## Nouveau théâtre en ville de Neuchâtel NE

**Extrait du rapport du jury**

6e prix (7000 Fr.): **Edouard Weber**, Neu-châtel; collaborateurs: **M. Neuhaus, G. Galli**

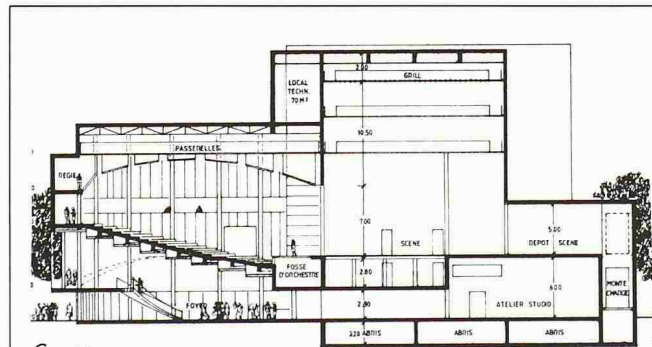
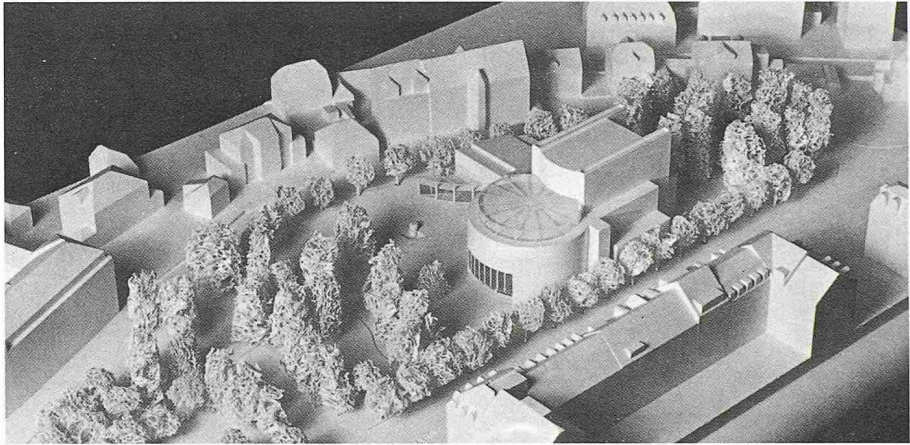
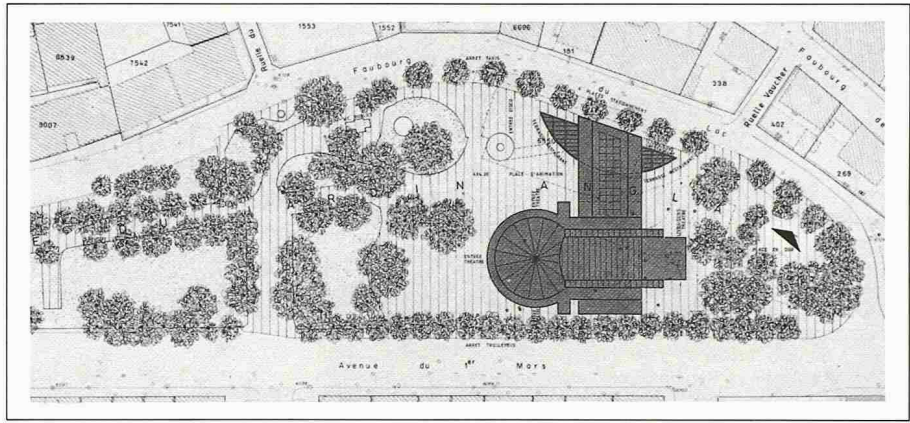
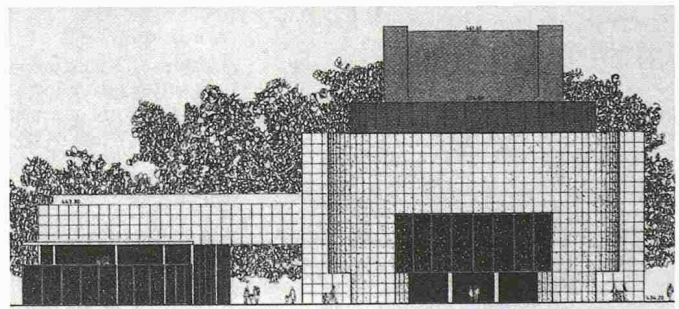
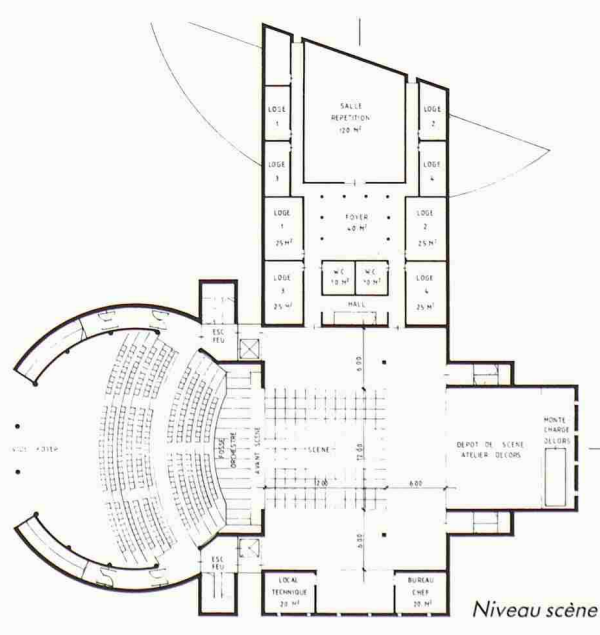
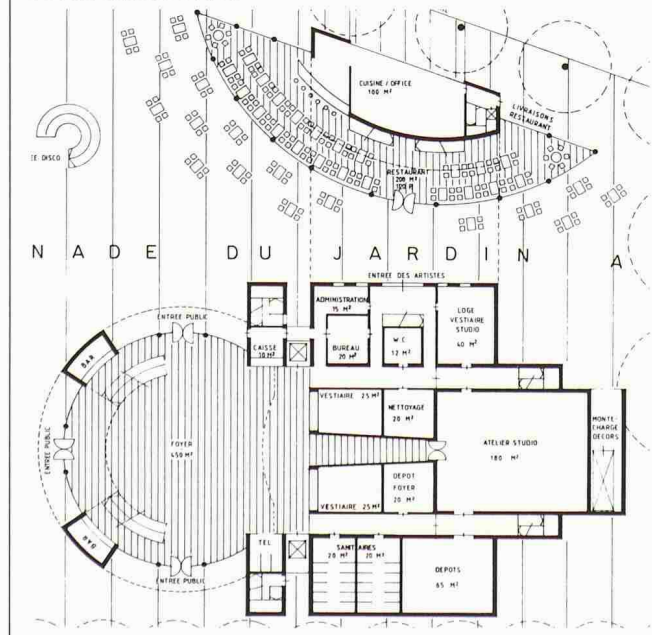
Ce projet se caractérise par une implantation forte et précise; tout en exaltant le «théâtre-objet» dans le parc, il reconnaît habilement les fronts de l'avenue du 1er Mars et du Faubourg du Lac. En revanche, les limites parc et rues ne sont pas suffisamment définies. La promenade actuelle traverse le bâti et valorise le restaurant. Le jeu volumétrique est intéressant et subtil et les principales fonctions de l'édifice sont clairement exprimées. Le projet, par sa composition formelle et sa position dans le terrain, s'affiche comme un monument dans la ville.

Le hall-foyer est circulaire et généreux. L'accès à la grande salle est spatialement intéressant. L'organisation générale est simple et cohérente. On regrette l'accès des décors par monte-charge, l'absence de cheminée pour les contrepoids. L'organisation de l'étage de scène, mettant en communication le foyer, les loges, la salle de répétition, les dépôts de scène et les locaux techniques, est bien conçue.

La forme cylindrique de la salle ne représente pas une des meilleures solutions. Cependant, l'auteur propose des parois fortement structurées dans le but de neutraliser les risques de focalisations dangereuses et de favoriser les réflexions diffuses. La ligne de plafond suspendu est quasi optimale. L'emplacement de l'atelier-studio par rapport à la salle n'est pas idéal. Par contre, la salle et l'atelier-studio sont bien protégés des immissions acoustiques pouvant provenir des locaux techniques et du restaurant. Ce projet n'est pas vraiment satisfaisant en ce qui concerne l'acoustique.

7e prix (6000 Fr.): **Robert Monnier**, Laurent Geninasca, Neuchâtel; collaborateur: **P.-Emmanuel Schmid**

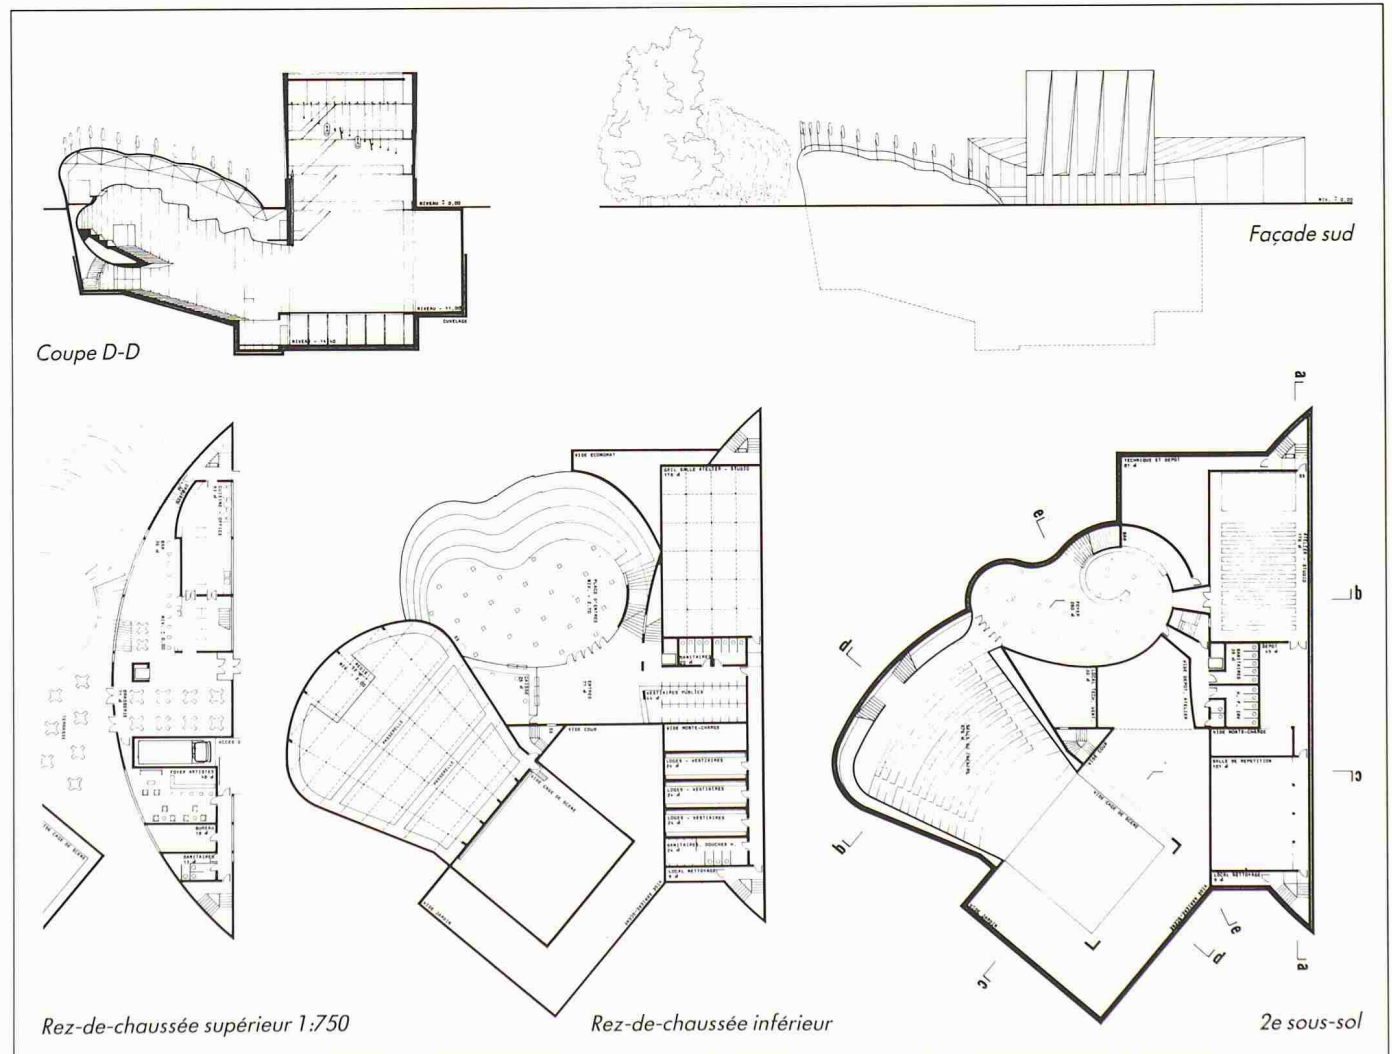
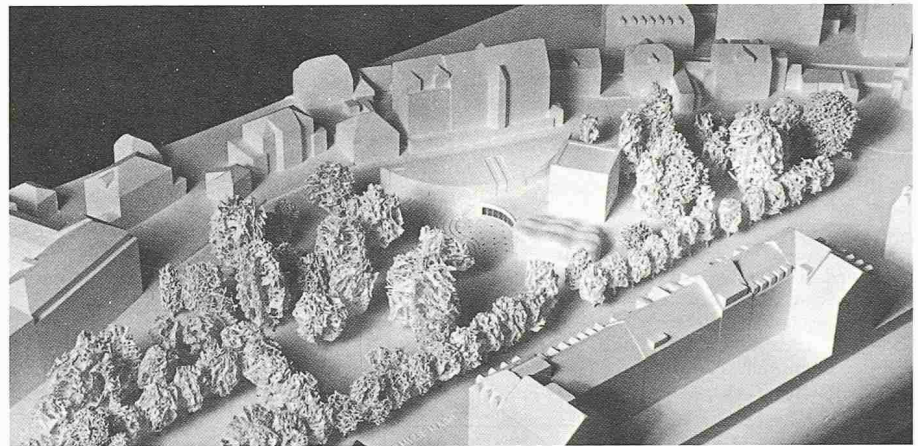
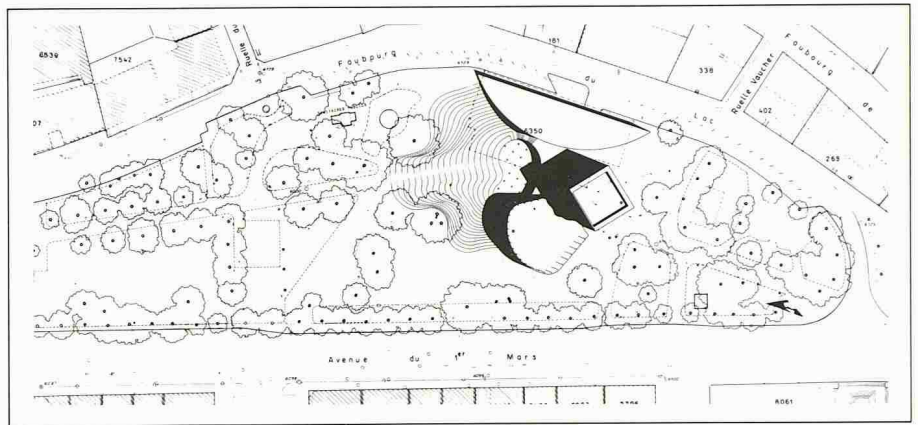
Le concurrent souhaite maintenir l'intégrité du parc en enterrant la plus grande partie du projet. Les parties qui émergent, formées d'objets volontairement contrastés, colorés, sortes d'artefacts ludiques, évoquent la mise en scène théâtrale. L'idée est agréable. Le parc garde son unité et sa force; les cheminements et les parcours sont bien traités; le traitement de l'esplanade, en dépression, réunit habilement les trois éléments, marque très précisément l'entrée de l'édifice. Malheureusement, la logique architecturale exprimée par les objets visibles ne se retrouve guère dans le bâtiment enterré. De plus, une certaine volonté de signifier à l'extérieur la spatialité intérieure semble avoir conduit l'auteur à des difficultés. Du point de vue des utilisateurs, ce projet soulève d'énormes problèmes techniques.

La forme de salle choisie peut être qualifiée de relativement bonne vue en plan, si ce n'est que les surfaces concaves proposées dans la zone arrière peuvent donner lieu à des focalisations sonores gênantes. La ligne dessinée pour le plafond suspendu n'est pas très loin de l'idéal. Ce projet se distingue également par une bonne répartition spatiale des différents locaux, puisque la salle est à l'abri de toutes interférences sonores pouvant provenir de l'atelier-studio, du restaurant, de la salle de répétition ou d'autres locaux. Ce projet mérite une appréciation acoustique positive.

8e prix (4000 Fr.): **Mario Campi, Franco Pessina, Lugano**; collaborateurs: **K. Möllfors, B. Graf, O. Strässle**

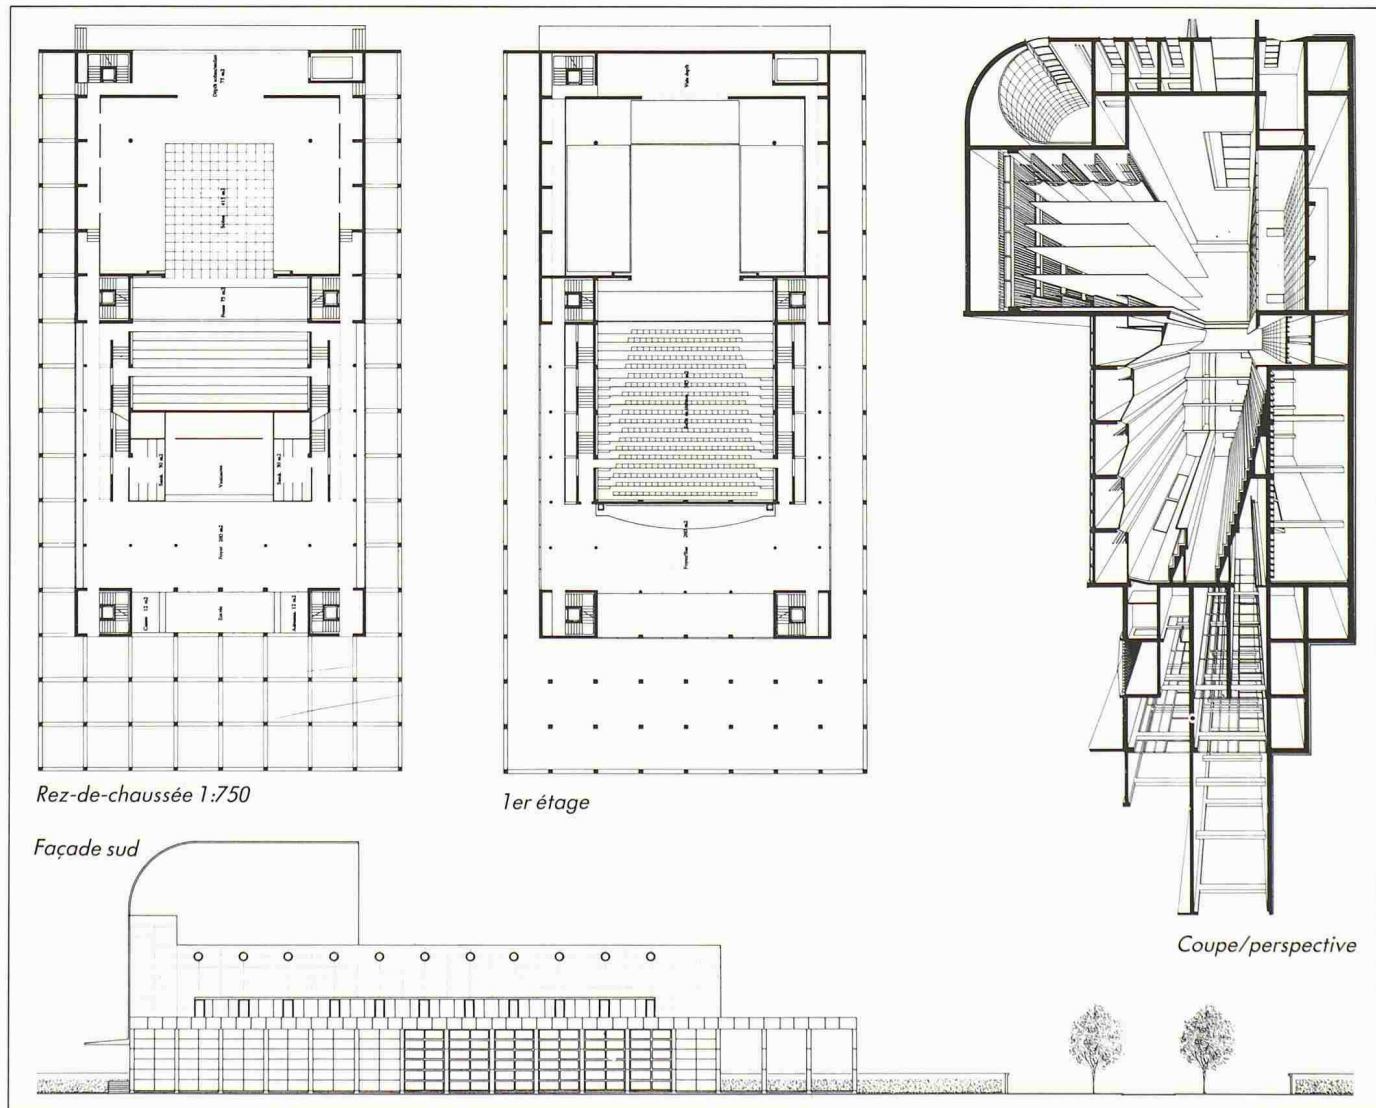
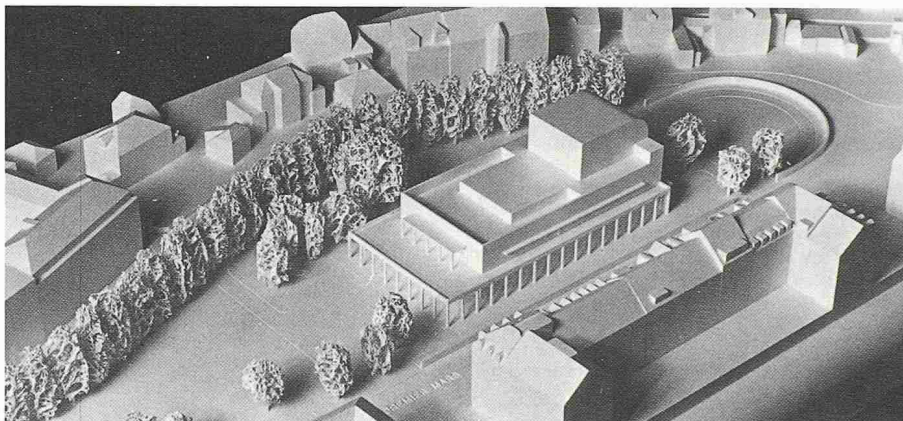
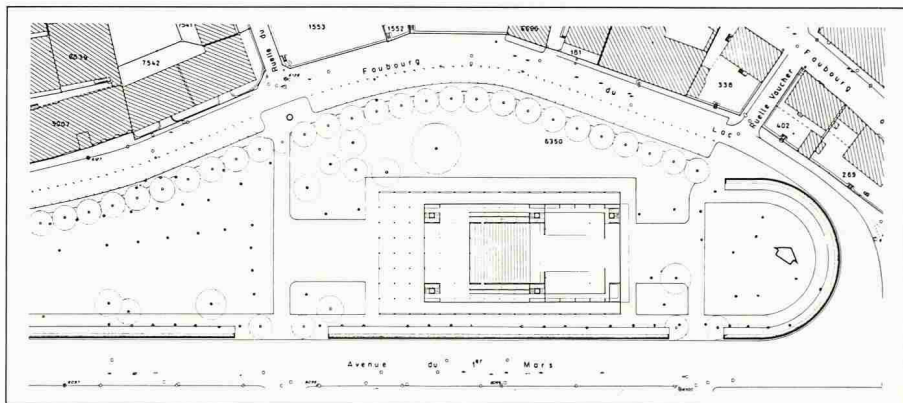
Ce projet propose une modification complète du parc; il définit la limite de l'avenue du 1er Mars par la construction d'un mur et l'aménagement d'un parcours. La limite de l'ancien rivage est soulignée par une rangée d'arbres. Par son implantation et sa volumétrie, l'édifice est rattaché au bâti du XIXe siècle. Si cette démarche est traitée avec logique, on peut regretter que l'élément parc perde son identité comme élément tampon entre les deux tissus. Le traitement de la partie est du parc, malgré sa précision géométrique, n'a pas de sens, ni de contenu. L'expression volumétrique est sobre et élégante. Un grand espace extérieur couvert forme la zone d'entrée et se poursuit sur les côtés longitudinaux du bâtiment, donnant ainsi à l'ensemble une grande cohérence. Le système porteur est simple et logique. Le rapport scène/salle est assez bon, mais la pente des gradins est insuffisante et l'arrière-scène peu généreux. La liaison de la scène avec le foyer et les loges laisse à désirer.

La salle ne pose pas de problèmes particuliers. Toutefois, la forme linéaire des parois latérales dans leur partie inférieure, ne favorise pas la diffusion des sons sur la zone d'écoute. La ligne choisie pour le plafond suspendu n'est pas idéale. L'atelier-studio risque d'interférer acoustiquement avec la salle. La situation choisie pour le restaurant n'est pas des meilleures. La salle et l'atelier-studio sont bien protégés des immissions sonores extérieures. Ce projet présente des qualités acoustiques.

1er achat (10 000 Fr.): **Patrick Mestelan, Bernard Gachet**, Lausanne; collaborateurs: **S. Müller, M. Zufferey**

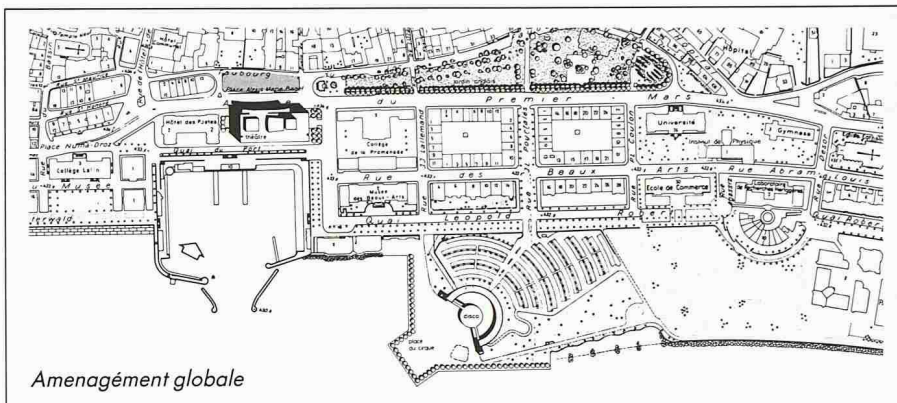
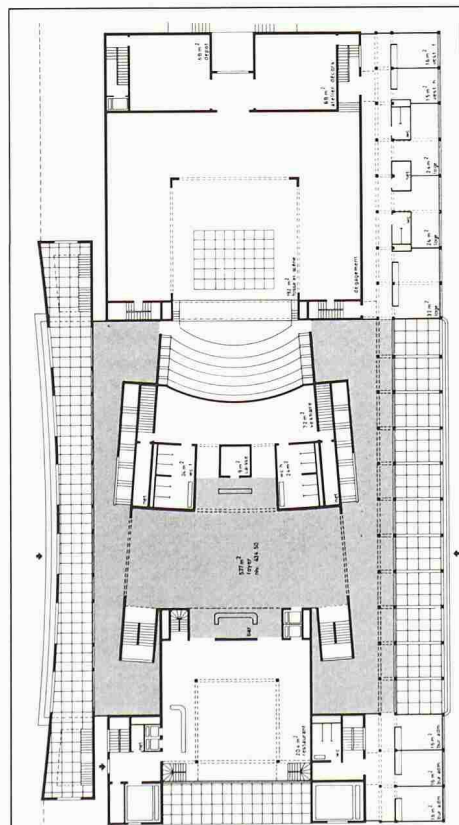
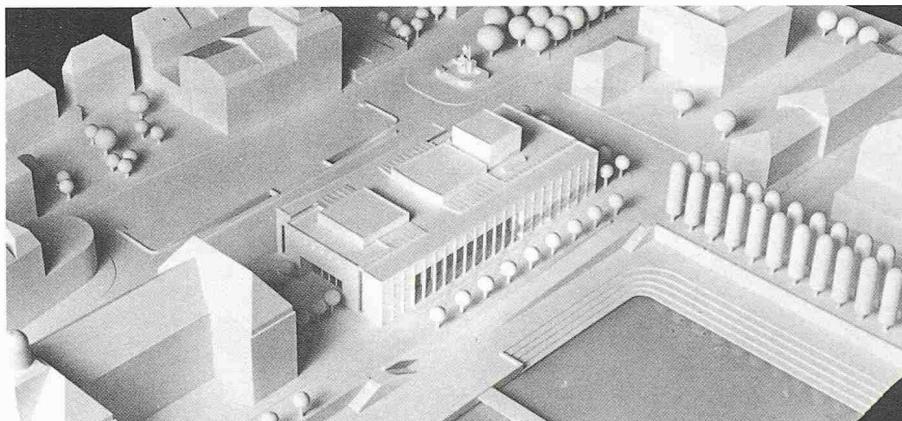
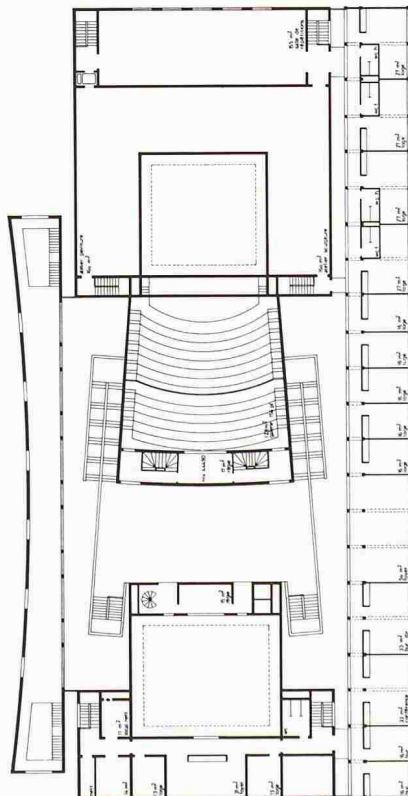
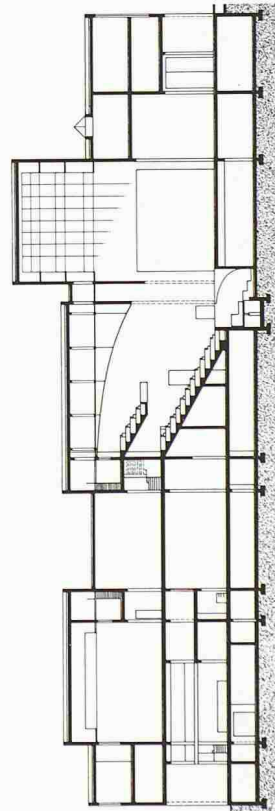
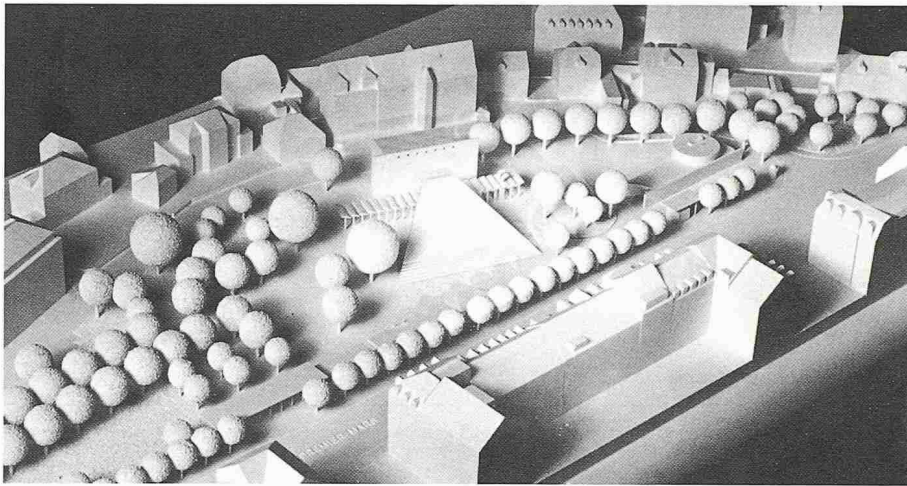
Le concurrent propose le maintien du Jardin anglais dans une intégrité qu'il n'a jamais connue. Dans cette logique, la Rotonde est démolie, un pavillon de petite dimension est construit. Au plan urbanistique, la proposition de construire à la Place du port est intéressante: le comblement de ce «trou urbain» entre dans la logique du tissu du XIXe siècle. Tout en reconnaissant la grande qualité de cette proposition architecturale, on peut se demander si sa volumétrie trouve son juste rapport avec l'environnement bâti et si cet endroit est bien la place pour un théâtre: d'autres fonctions, plus ouvertes, plus en rapport avec le lac, permettraient une volumétrie différente, plus malléable, plus transparente aussi. Quoi qu'il en soit, le projet n'a pas convaincu le jury; d'autres concurrents ont prouvé qu'il était possible d'instaurer un dialogue réussi entre un théâtre et le Jardin anglais. Il n'en reste pas moins que le projet est cohérent et bien étudié.

En plan, la salle est convenable, en principe. Cependant, ses parois latérales non structurées ne favorisent pas suffisamment les réflexions sonores diffuses. Le plafond suspendu donne lieu à des focalisations indésirées. Très favorable acoustiquement est l'emplacement relatif des différents locaux. Avec quelques corrections mineures ce projet pourrait pleinement satisfaire.

**Léo Cuche, Romano Longaretti,** Neuchâtel; collaborateur: **K. Neuerburg**

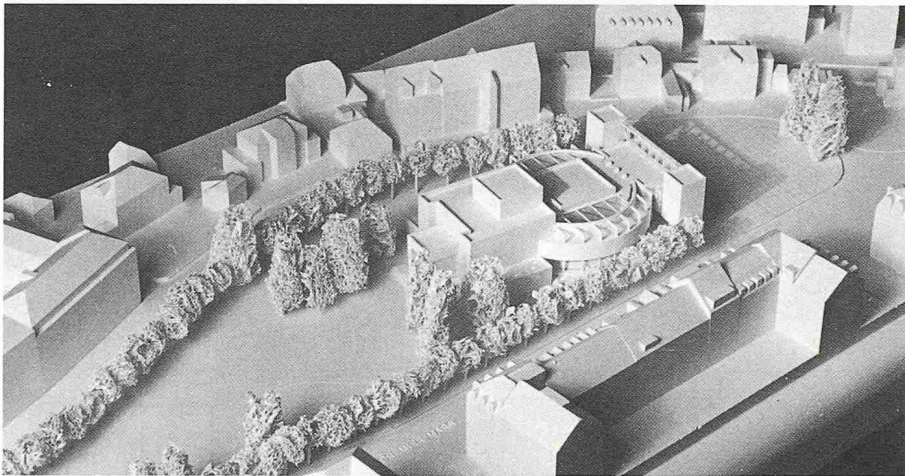
Il s'agit d'un projet enterré en grande partie, dont les volumes émergés sont réduits au minimum et donnent l'image de «l'essence théâtrale» (mur-plan incliné, esplanade). Il est regrettable que les parties enterrées n'influencent en rien le traitement du sol supérieur, au niveau du parc. Si l'entrée principale est heureusement située, le parcours du spectateur qui «descend» au théâtre est spatialement peu intéressant. Après la rigueur des formes émergées, l'espace intérieur est mal maîtrisé.

**Alain Meystre,** Neuchâtel; collaborateurs: **H. Zand, P.-M. Petrig**

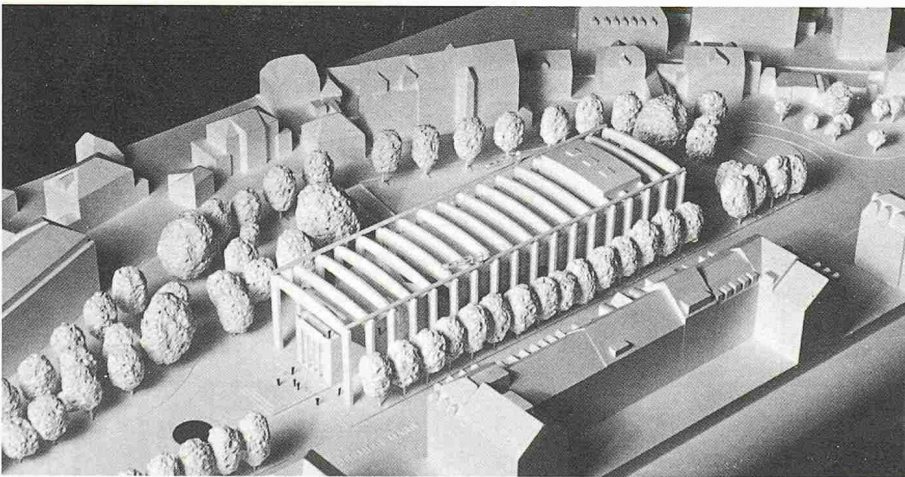
L'auteur du projet tente de former une «place de théâtre» nouvelle au croisement de l'avenue du 1er Mars et du Faubourg du Lac et d'y situer l'entrée principale du théâtre. Ce faisant, le théâtre tourne le dos à la ville et les limites de la place d'entrée sont insuffisamment définies. Cependant, l'orientation du restaurant constitue un rapport intéressant au parc. L'organisation générale des volumes est claire et bien maîtrisée. Le fonctionnement des locaux annexes à la scène pose des problèmes. Les espaces extérieurs latéraux ont un caractère résiduel. La pente de la salle est insuffisante.
